改善箇所説明図

図：左ハンドル車

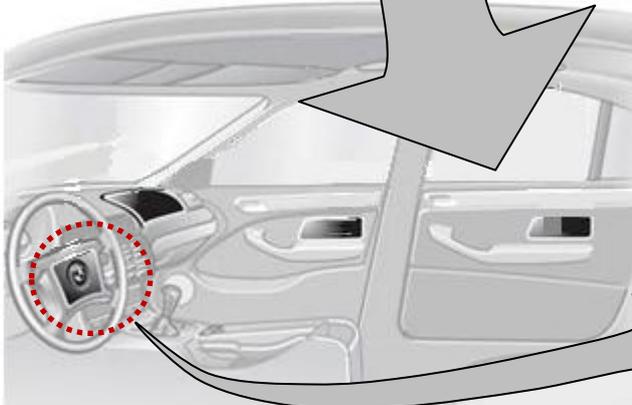
基準不適合箇所

運転席エアバッグ内のインフレーター

運転席用のエアバッグのインフレーター（膨張装置）において、ガス発生剤の吸湿防止が不適切であった場合、高い湿度の環境下で大きな温度変化を繰り返すと、ガス発生剤が劣化することがある。そのため、エアバッグ展開時にインフレーター容器が破損するおそれがある。

全車両、エアバッグインフレーターを対策品に交換する。
